Demande au Cas par Cas
Projet photovoltaïque

Saint-Eusèbe (71)
L'artillerie

Réponses aux questions posées par la DREAL
Le 15/12/2023

Extrait du PLUi en vigueur de la CUCM (ayant valeur de SCoT) Les réservoirs de biodiversité et les zonages

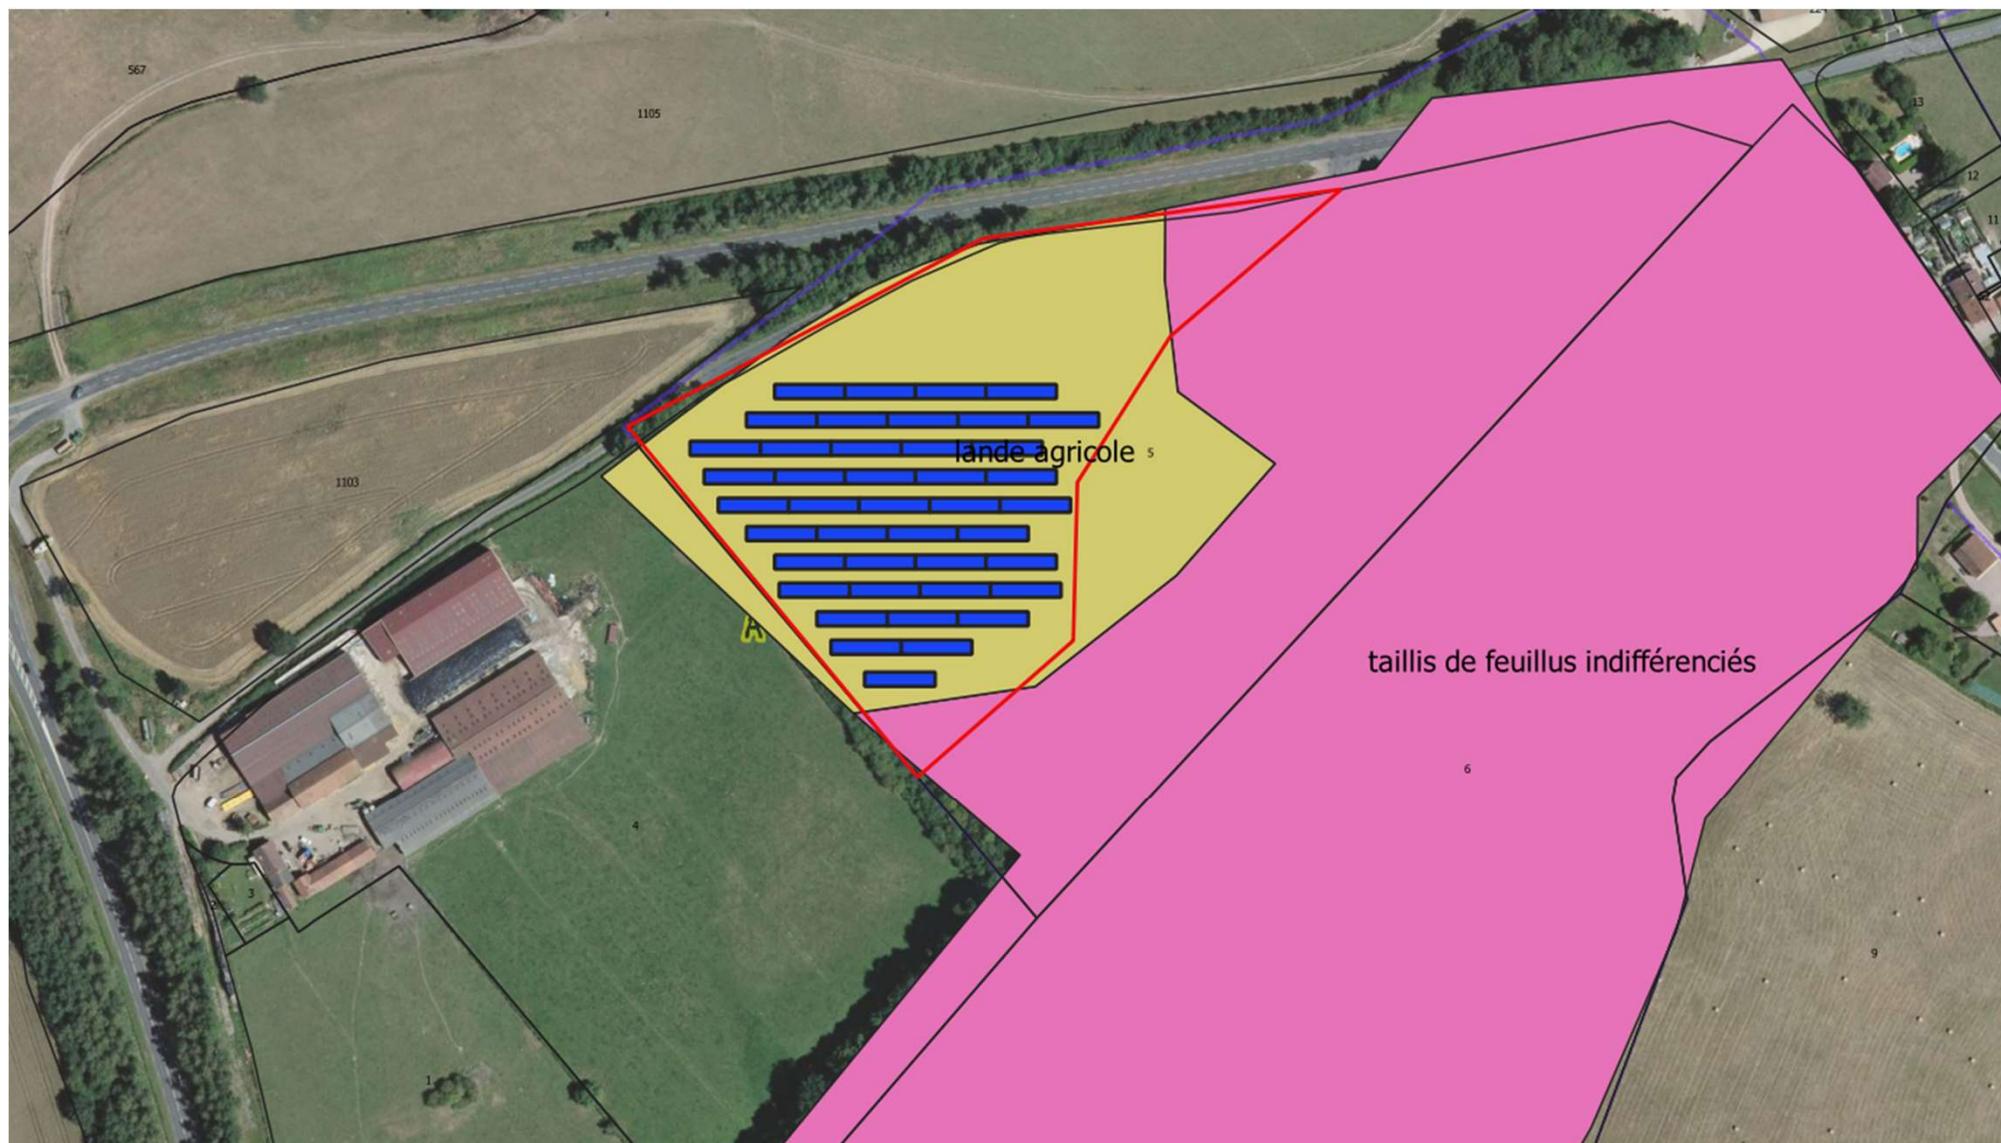
Questions de la DREAL	Réponses de MW Energies
<ul style="list-style-type: none"> - indiquer les inventaires faune/flore réalisés pour caractériser les enjeux écologiques du site, le projet étant situé dans un réservoir de la biodiversité de la sous-trame "prairie-bocage" et un corridor écologique de la sous-trame "forêts" de la trame verte et bleue (TVB) régionale ; 	<ul style="list-style-type: none"> - Les enjeux de la TVB s'apprécient à l'échelle 1/100000^{ème} et sont repris en détail dans le PLUi. Ici la zone d'implantation <u>ne fait partie d'aucun réservoir biodiversité spécifique</u>. - Selon MW Energies, il n'y a donc pas lieu de réaliser des inventaires
<ul style="list-style-type: none"> - détailler les mesures prévues pour éviter, réduire voire compenser les impacts potentiels du projet sur la faune et la flore du site, notamment en termes d'adaptation du calendrier des travaux (particulièrement déboisement, débroussaillage, terrassements éventuels), de préservation et/ou renforcement de trames boisées et prairiales, de mise en place et entretien de [.....] 	<ul style="list-style-type: none"> - les <u>opérations de déboisement, débroussaillage seront réalisés par le propriétaire foncier indépendamment de la réalisation du projet PV</u>. - pour ces opérations, le propriétaire ne semble pas tenu à une quelconque autorisation ni au titre de l'urbanisme ni au titre du code forestier. - pour les autres mesures, cf diapos suivantes

ZIP = Zonage Naturel
Aucun zonage réglementé lié à des protections de biodiversité au titre du PLUi

Bois
zonage réglementé lié à des préservations pour des motifs d'ordre écologique (mais pas au titre L151-23 du CU)

La ZIP ne fait donc pas partie d'aucun zonage spécifique de protection liée à la biodiversité au titre du PLUi de la CUCM

La limite entre la zone protégée au PLU « Bois protégé » et le reste de la parcelle n°5 sera matérialisée par des piquets posés à l'aide d'un GPS.

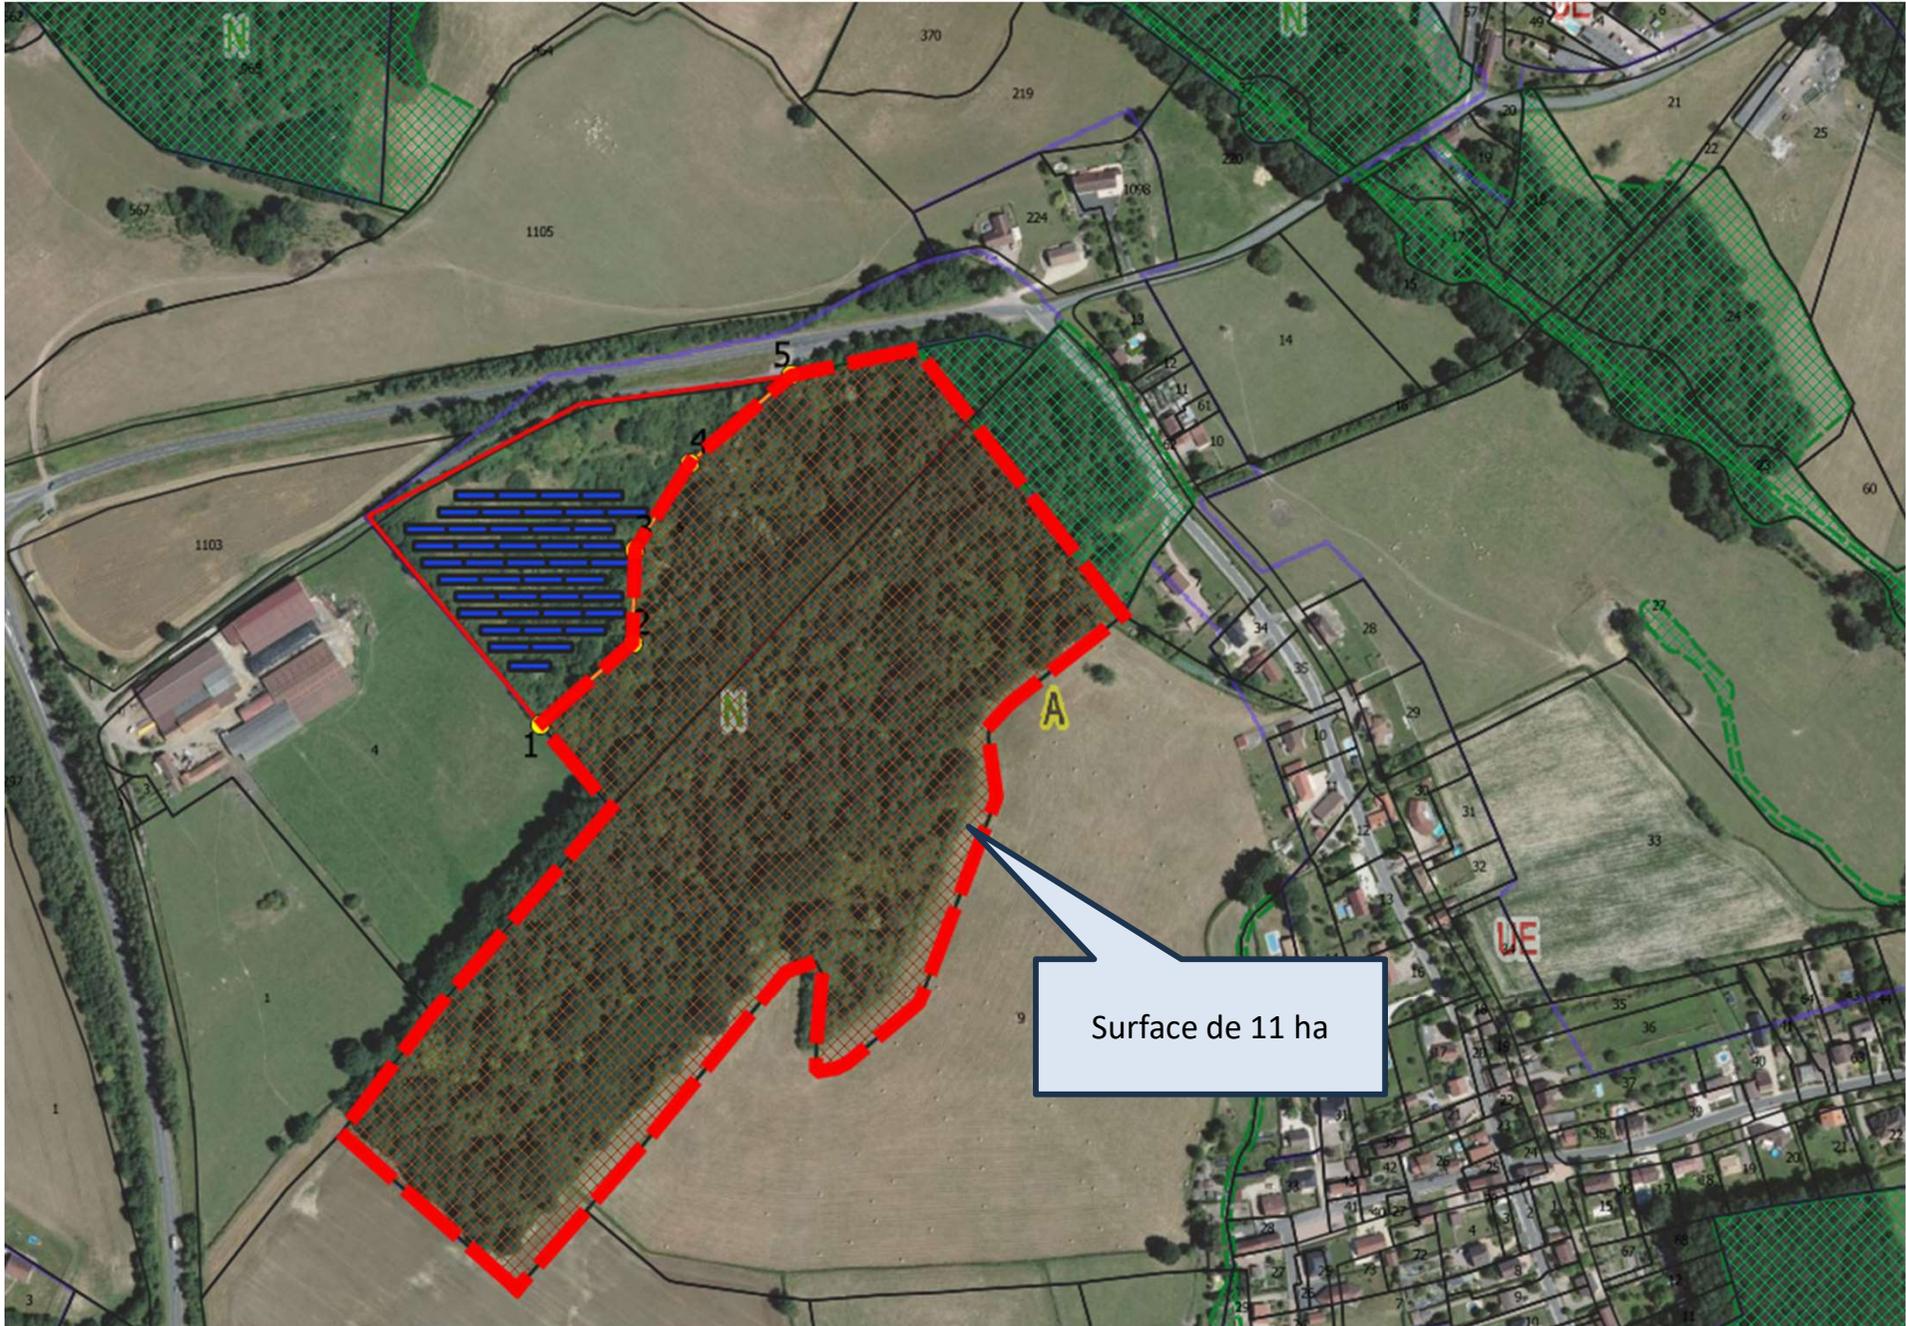
- Par conséquent, le périmètre des travaux liés à la construction du projet PV n'inclut aucuns travaux de terrassement et de débroussaillments.
- Toutefois la ZIP est à proximité immédiate d'un bois classé en réservoir de biodiversité au titre du PLUi sans être classé pour autant dans un réservoir de biodiversité au titre de l'article L151-23 du code de l'urbanisme. Des précautions seront prises pour bien délimiter la séparation entre la zone réglementée au sein de la parcelle n°5 et celle qui ne l'est pas.

L'interface entre la zone réglementée et celle qui ne l'est pas sera matérialisée par des piquets au sol.

Raccordement envisagé sur le poste HTA/BT à l'entrée de la ferme

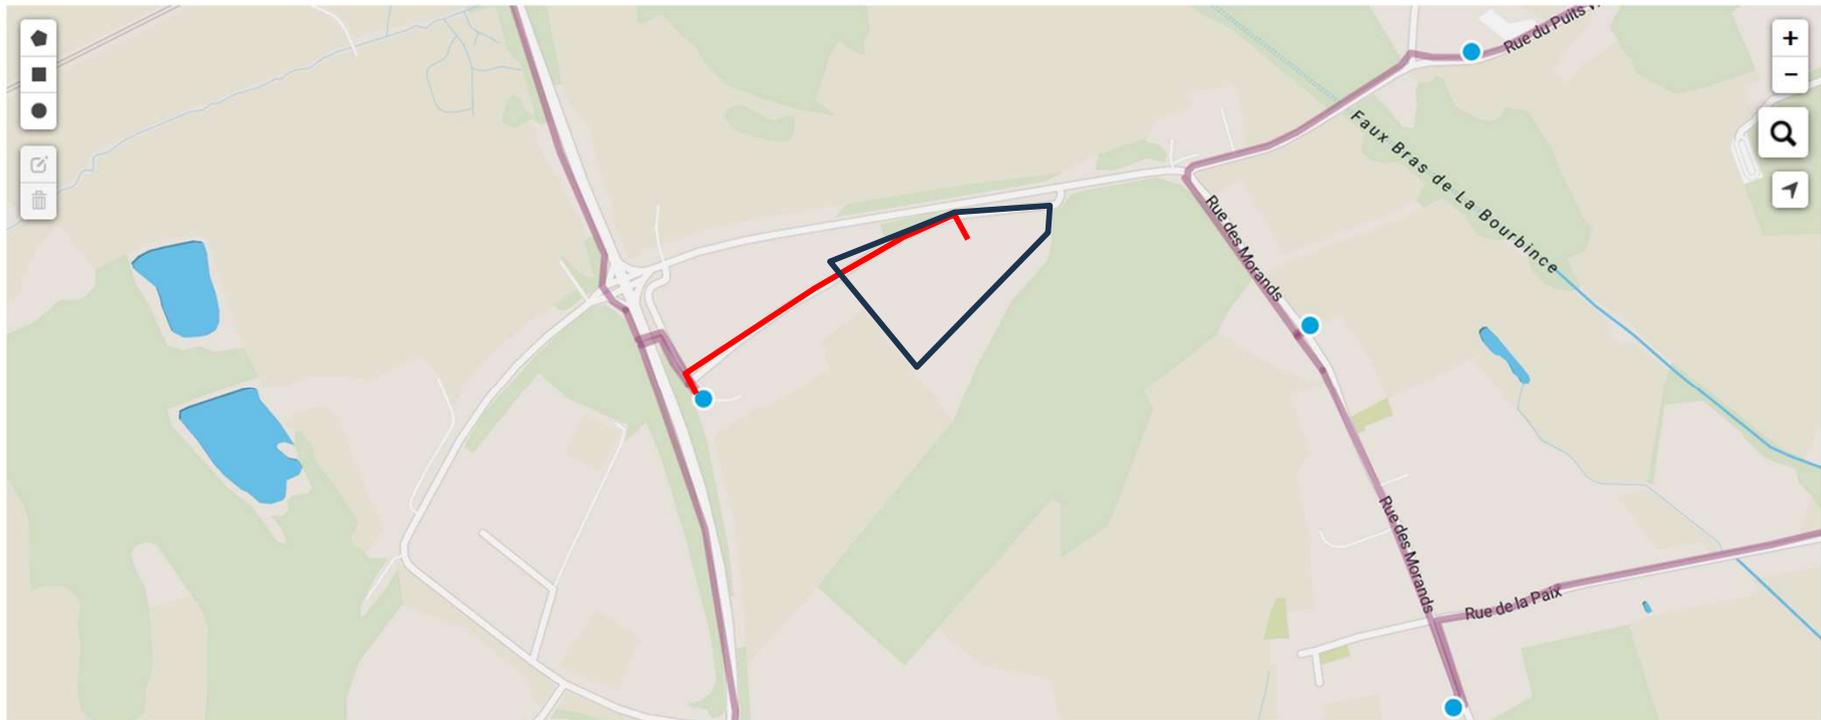
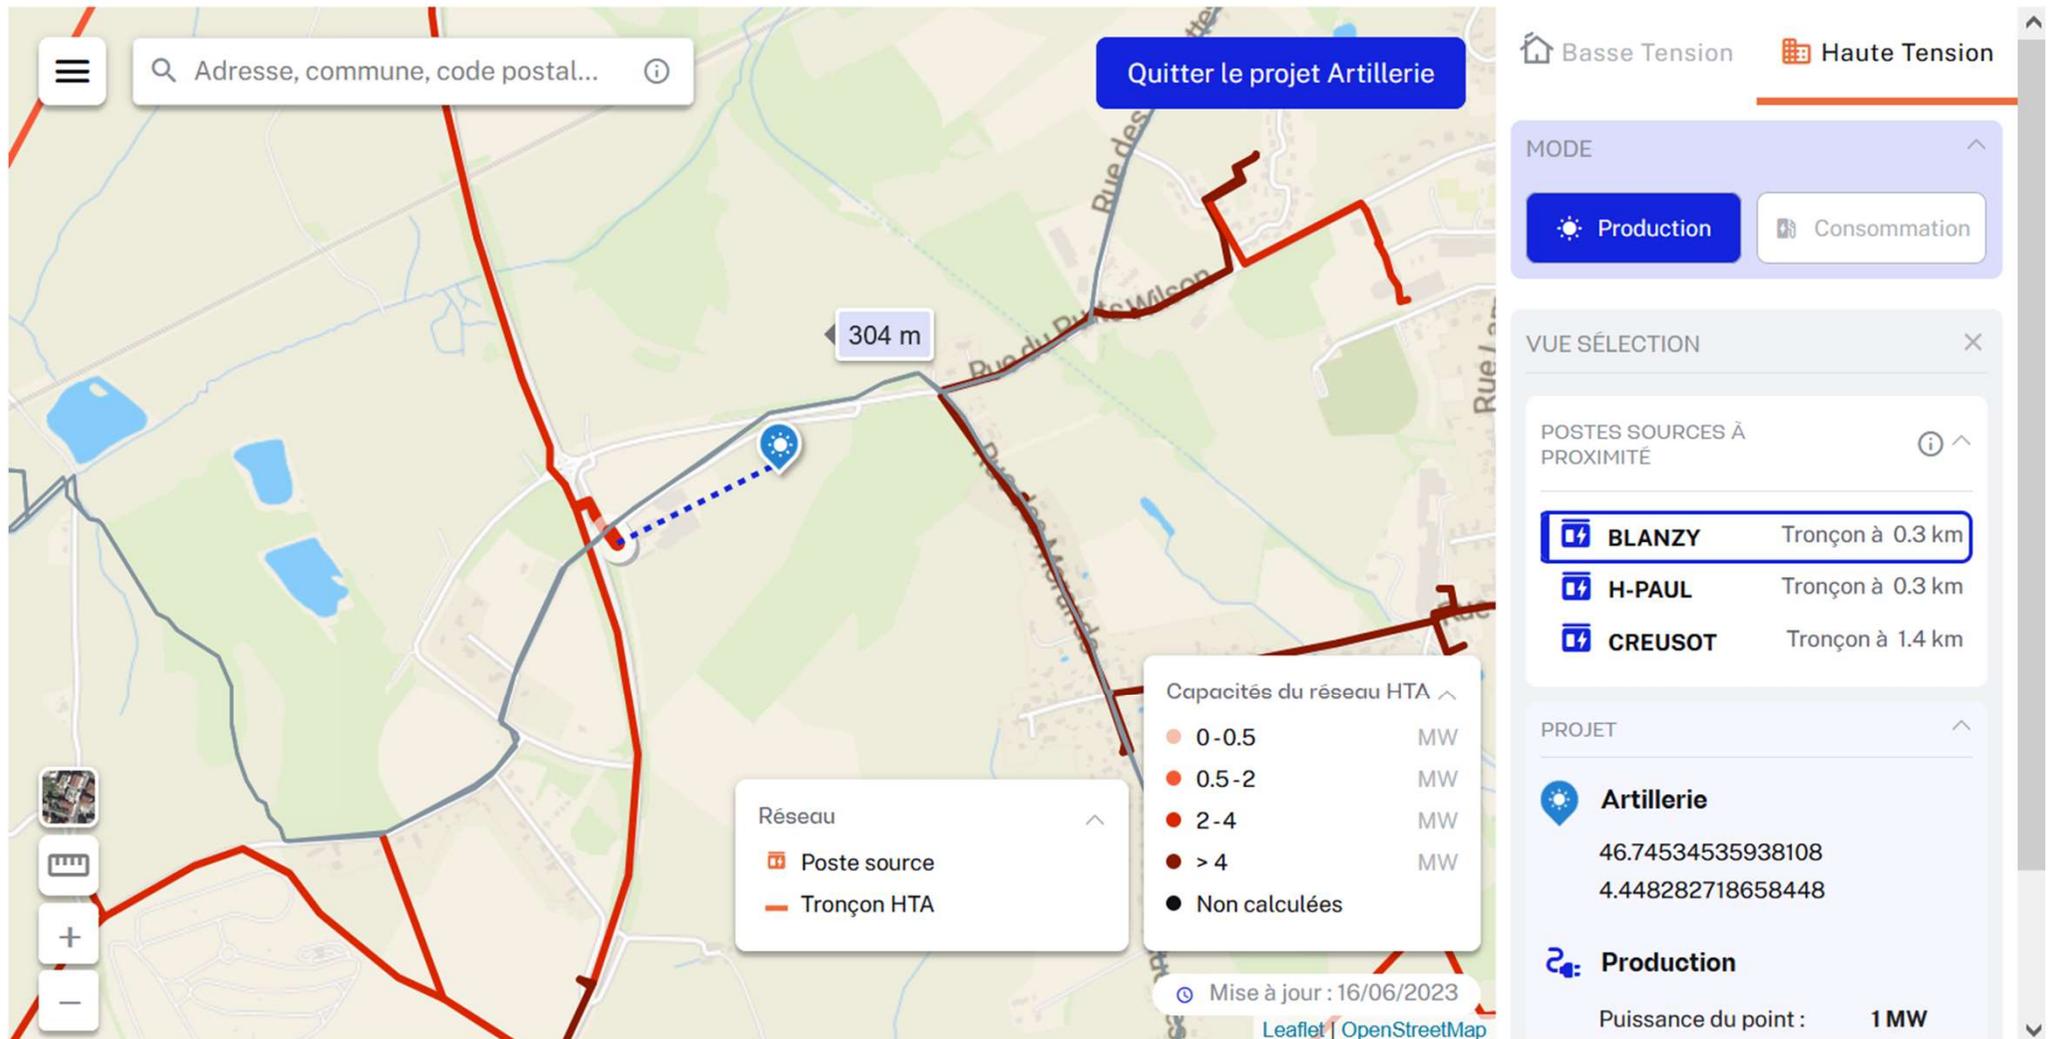
<ul style="list-style-type: none"> - préciser les mesures prévues en phase travaux, notamment concernant la prévention de la pollution des sols et des eaux, la limitation des nuisances pour les riverains, la lutte contre la propagation des espèces exotiques envahissantes,... 	<p>Cf diapos suivantes</p>
<ul style="list-style-type: none"> - indiquer les modalités envisagées de raccordement électrique externe du parc, au regard de la capacité réservée au titre du S3REnR des postes sources du secteur, en précisant les hypothèses de tracé, ainsi que les enjeux et impacts potentiels de ce dernier. 	<p>Cf diapos suivantes</p>

La ligne HTA dispose de la capacité d'injection suffisante (2 à 4MWc)

Le tracé du raccordement suivra la voirie communale qui longe la ferme jusqu'au poste situé devant la ferme.
